“放射線遮蔽計算に用いる材料組成（コンクリート編）（案）：202X”

公衆審査 伊藤 大一郎 様ご意見への回答

一般社団法人 日本原子力学会

“放射線遮蔽計算に用いる材料組成（コンクリート編）（案）：202X”
公衆審査のご意見を受けた標準への反映結果

解説2図7-1 原子炉施設の線量率解析条件

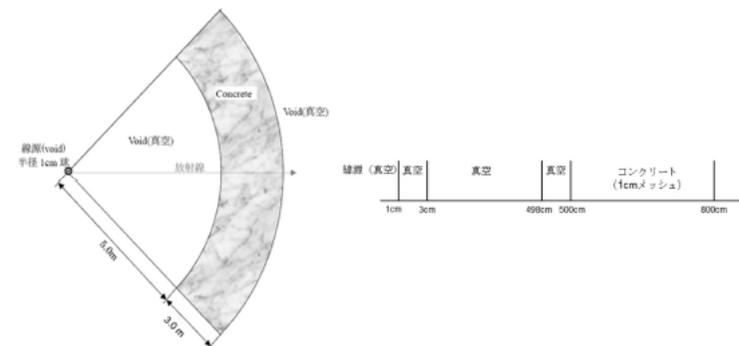
番号	ご意見		回答
	ご意見箇所	内容	
5	P.36～40	「単純化組成」と「基準値（標準組成）」の記載がありますが、記載を統一した方が良いのではないのでしょうか。	「基準値（標準組成）」は、1500mm 厚に対する水分を含む「標準組成」で、「単純化組成」は、壁厚を変化させた水分を含むケーススタディ組成との意味で使い分けていますので、このままの記載でご了解お願いします。
6	P.41, C.4 d)	「事前検討で、下記事項確認済みである」との記載があり、一つ目は「解説 2 第 2 章に示す。」との根拠が示されていますが、2 つ目、3 つ目については、解説 2 に根拠はないようです。参考文献を示すなどして根拠を明確にした方が良いのではないのでしょうか。	ご指摘のとおり、2 つ目、3 つ目については、組成変動による透過線量率への影響検討に対し、技術的に大きな影響は無いため、解説に説明を掲載しておりませんでした。しかしながら、判断根拠を掲載する方が文書として親切であると判断し、C.4 d)の 2 つ目、3 つ目に、「解説 2 第 6 章に示す。」、「解説 2 第 7 章に示す。」と追記し、事前検討の概要を、解説 2 に第 6 章と第 7 章として追加いたしました。

7. 計算コード間の差異について

計算コードによる解析結果の差異について、原子炉施設の中性子源及びγ線源により検討した。計算コードはMCNP5を使用し、コンクリート厚さ100cmまでの範囲をタリーした結果をANISNによる解析結果と比較した。

検討の結果、コンクリート100cm透過位置において10%以下の差異が生ずるが、コンクリート組成変動に対する線量率影響の結果には影響しないと判断した。

解析条件を解説2図7-1に、原子炉施設の中性子源の線減衰率の比較を解説2図7-2～解説2図7-3に、原子炉施設のγ線源の線減衰率の比較を解説2図7-4～解説2図7-5に示す。

P.46~
 図 C.4~

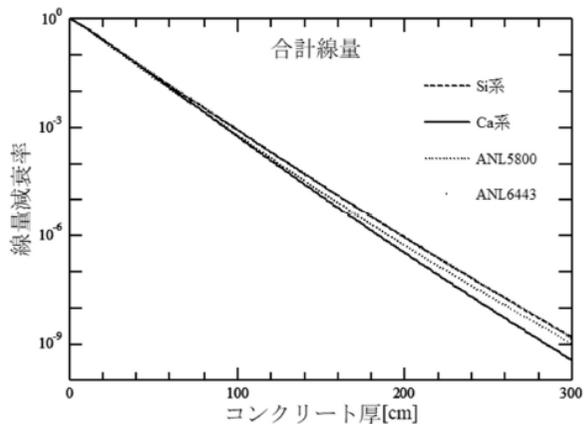
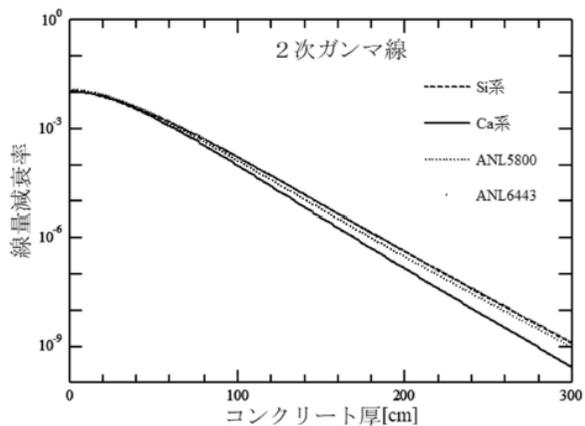
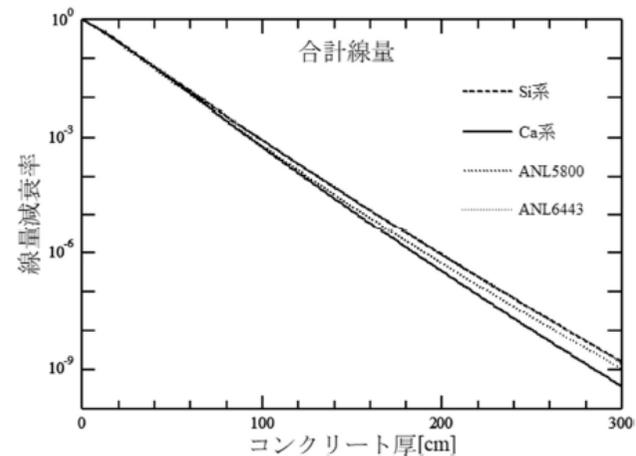
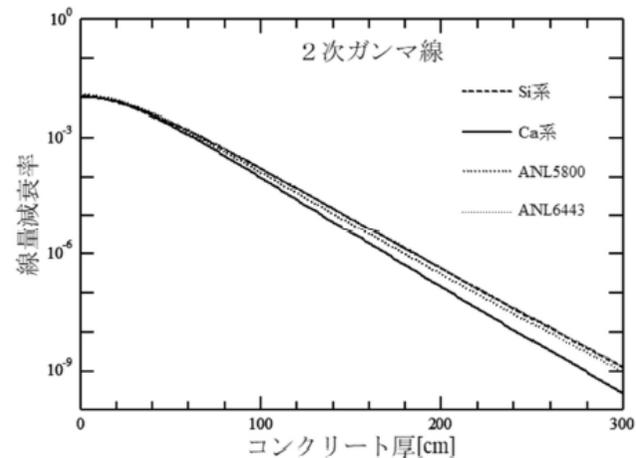
番号	ご意見		回答
	ご意見箇所	内容	
7	P.46～ 図 C.4～	折角のグラフの区別が非常に分かり難いと思います。特に ANL6643 のシンボルは図中のどこにあるのか分かりません。 例えば、P.62 以降と同様に色を変えるなどした方が良いのではないのでしょうか。	掲載する図表については、原子力学会事務局殿のご指導も仰ぎ、印刷費を考慮し、カラー図表でないと説明の意図が伝わりにくい図表のみカラーとする方針で編集致しました。 図 C.4～図 C.24 は、各ケースの一致度合いを見るためのグラフであり、カラーに戻しても重なったグラフは重なった状態となるため、このまま白黒で掲載させて頂くことご了解お願い致します。 なお、図 C.4 と図 C.5 は、ANL-6443 の凡例が明確になるよう差し替え、第 69 回専門部会コメント対応で、図 C.4～図 C.9 については、重なっているグラフについて注釈を加えました。
8	P.47, 下から 7 行目	「・・・Si 系骨材組成コンクリートを用いた場合、適度に保守的な遮蔽計算となることが分かる。」との記載がありますが、保守的かどうかは実測値との比較から判断できるものではないのでしょうか。実際には Ca 系のコンクリートを使うが、Si 系の組成で評価すれば、保守的な結果となるという話なのではないでしょうか。	この記載は、「遮蔽計算に用いるコンクリート組成」として、これまで使用した条件および今回検討した条件の中で、標準組成とした Si 系骨材コンクリート組成を用いた場合、遮蔽計算がより保守的な結果となるとの結論を述べたものです。掲載しました体系・線源での実験を行い比較したものではありませんので、ご理解お願い致します。 因みに、実機での放射線計測は、原子炉施設の試運転時や加速器施設の使用前検査などで実施しており、線源条件や評価条件の保守性もあり、従来組成でも測定値より保守的な結果になっております。従って、従来使用した組成で保守的な結果を与えるので、それよりやや保守的であることは適切な設定であると認識しております。

注) Si系コンクリートの減衰率はANL6443のそれとほぼ同程度である.

注) Si系コンクリートの減衰率はANL6443のそれとほぼ同程度である.

図 C.16 Ca 系骨材組成に対する原子炉施設の線減衰率の比較(合計線量率)

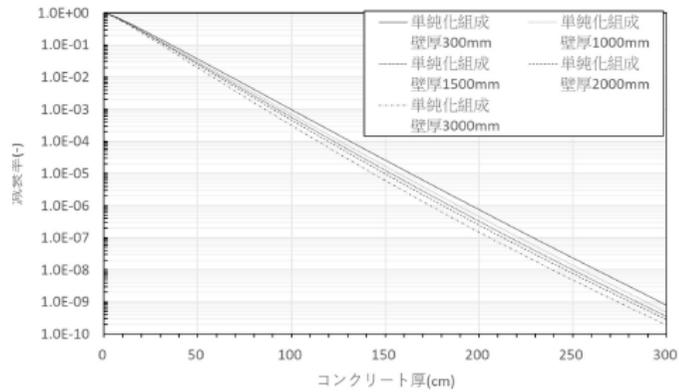
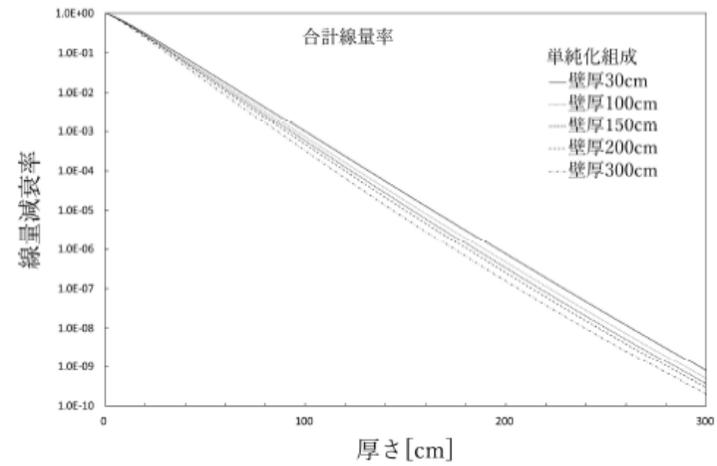
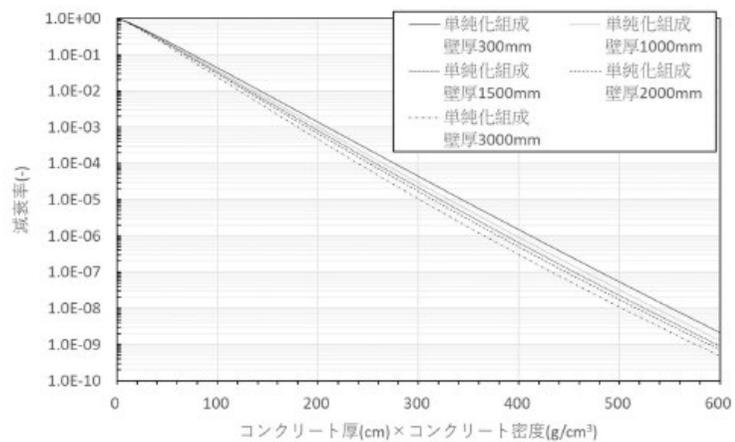
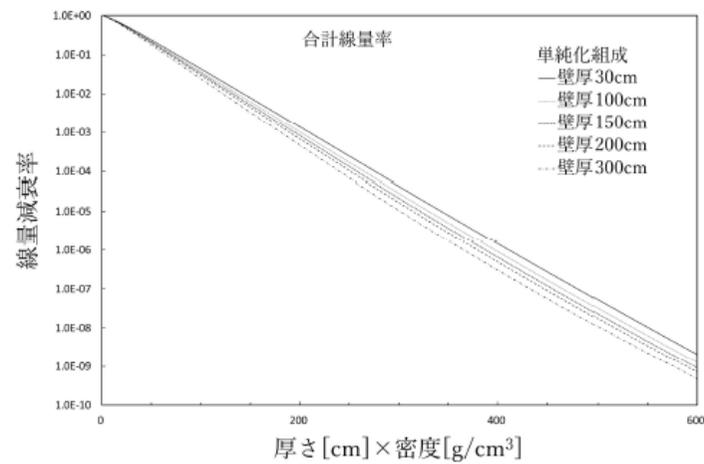
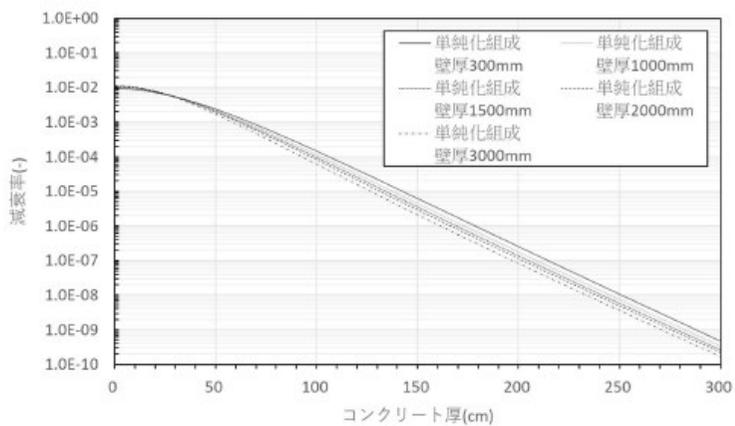
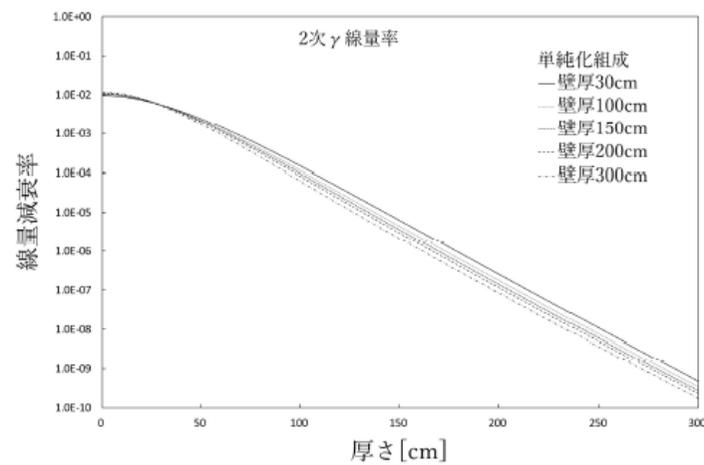
番号	ご意見		回答
	ご意見箇所	内容	
9	P.49 3行目	「・・・減衰率の比は0.767で・・・」との記載がありますが、有効数字は3桁あるのでしょうか。モンテカルロ法の計算結果の統計誤差等を考慮して不必要な桁数まで記載する必要はないのではないのでしょうか。	附属書Cの計算条件や結果・考察は、基本3桁で統一しております。但し、中性子やγ線スペクトルのように与えられた値は、出典の桁数としております。また、計算条件に使用してはおりませんが、コンクリート密度の記載は、3桁では四捨五入で違いが判りにくくなりますので、4桁表示にしております。
10	P.55、56	図C.16～18のみ他のグラフと書式が異なるので、整合させた方が分かりやすいと思います。	御指摘有難う御座います。図C.16～18の凡例を、図C.13～24の凡例に合わせ修正した図に差し替えました。多数の会社が共同で作成しておりますので、多少の差異はご了承お願い致します。
11	P.62～66	図C.25～30では、「基準値組成」が使われています。	表C.5に記載しました、「調合変動のコンクリート組成条件」に示しましたケーススタディの「基準値」に対応する計算結果として、「基準値組成」と表現しました。ご了解お願い致します。
12	P.80	解説2図1-1ではグラフが重なって区別が付きません。色を変えるなどとしては如何でしょうか。違いがないことを示すのが目的ということなら、それを文章に記載すると明確になるのではないのでしょうか。	御指摘の通り、「差異が無い」ことを示すのが目的で御座います。もともとは色付きでしたが、前述同様に印刷費用削減で、グラフの使用目的を勘案し白黒に変更致しました。ご指導に従い、解説2文中に、「差異が無い」ことを追記いたしました。
